„Realizacja przedsięwzięcia inwestycyjnego w Gdańsku przy ul. Ogińskiego polegającego na budowie Budynku usługowego A1 z infrastrukturą techniczną i zagospodarowaniem terenu na części działek 69/5 i 69/2, obręb 704 w Gdańsku, przy ulicy Ogińskiego, budynku mieszkalnego wielorodzinnego 16-lokalowego - budynek A2 z infrastrukturą techniczną wraz z zagospodarowaniem terenu na terenie działki 69/5, 69/2 obręb 704 w Gdańsku przy ul. Ogińskiego oraz trzech budynków mieszkalnych wielorodzinnych 9-lokalowych z infrastrukturą techniczną wraz z zagospodarowaniem terenu działki 143/2 i 122/2 obręb 704.”

Gdańsk, dnia 26.09.2023 r.

Wyjaśnienia Specyfikacji Warunków Zamówienia

Pytanie nr 85

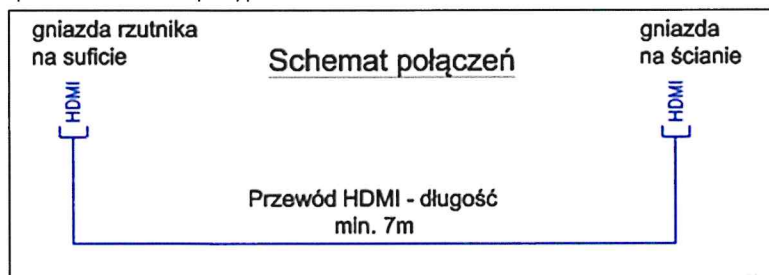
W projekcie wykonawczym budynku A1 na rysunkach E-2 oraz E-5 zaprojektowano gniazda HDMI. Proszę o podanie specyfikacji gniazd HDMI oraz specyfikacji przewodu do gniazd HDMI. Prosimy o wskazanie relacji kabla HDMI do zaprojektowanych gniazd. Prosimy o uzupełnienie przedmiarów o brakujące elementy.

Gniazda HDMI należy wykonać zgodnie z SWZ i poniższym wyjaśnieniem.

Punkt przyłączeniowy pojedynczy (HDMI) stanowić będą:

- gniazdo HDMI, 2M,
- puszka natynkowa/podtynkowa,
- przewód HDMI np. typu HF100 AWG23
